Mission régionale d'autorité environnementale
Grand Est

**Avis sur le projet de centrale photovoltaïque au sol
et flottante à Orconte et Matignicourt-Goncourt (51)
porté par la société NEOEN SA**

n°MRAe 2022APGE123

Nom du pétitionnaire	NEOEN SA
Communes	Orconte et Matignicourt - Goncourt
Département	Marne (51)
Objet de la demande	Demande d'autorisation de construire et d'exploiter une centrale photovoltaïque au sol et flottante
Date de saisine de l'Autorité environnementale	14/09/22

Figure 3 - schéma type de la zone d'assemblage et de mise à l'eau des tables flottantes

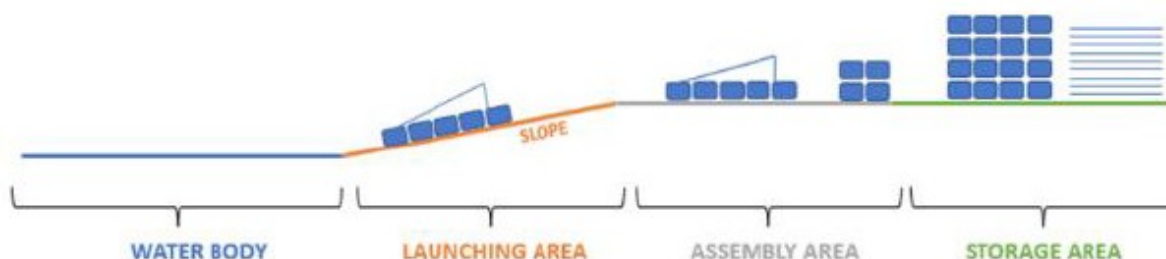
Pour la partie flottante, l'ancrage des structures photovoltaïques se fera au fond des lacs par l'intermédiaire d'ancres sous forme de blocs de béton posés au fond ou d'ancres « plantées » dans le sol. Le dossier précise que des études du dimensionnement de l'ancrage devront être réalisées au moment de la pré-construction avec l'étude du permis de construire. Au niveau des plages de mise à l'eau des structures flottantes, un système de protection de la berge sera mis en place par panneaux de bois. Cette installation permettra, d'après le pétitionnaire, de protéger les berges de l'érosion et d'une dégradation de la qualité de l'eau. Les zones de montage et d'assemblage des panneaux et flotteurs seront démontées et retirées au terme de l'installation. Les plages de mise à l'eau seront conservées au terme de la construction du parc pour la maintenance des îlots flottants et pour permettre au SDIS un accès aux plans d'eau.
